16-01742
Antrag (öffentlich)

Änderungsantrag: Planung und Bau der Stadtstraße Nord (16-01425)

Abbildung 47: Belastungsveränderungen im Kfz-Verkehr, Variante 3.2 zu Prognose-0-Fall

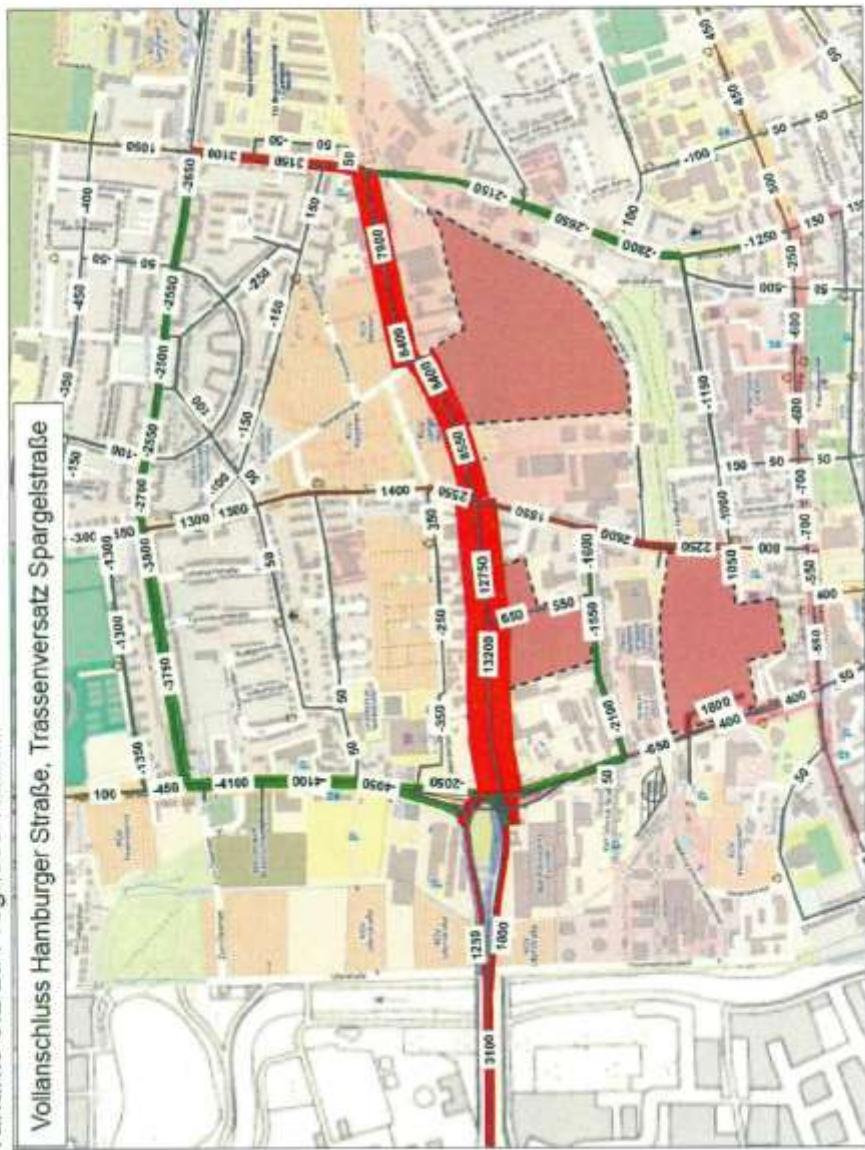
- **Die durchgehende Verbindung Hamburger Straße - Bienroder Weg belastet den nördlichen Teil des Mittelweges (darunter insbesondere die Marktlage am Nibelungenplatz => viele querende Fußgänger) mit erheblichem Mehrverkehr** im Vergleich zu der in diesem Änderungsantrag vorgeschlagenen Alternativvariante (Beschränkung auf Verbindung Mittelweg - Bienroder Weg) (s. hierzu: Abb. 46 und Abb. 47 im Rahmenplan Nördliches Ringgebiet 2013).
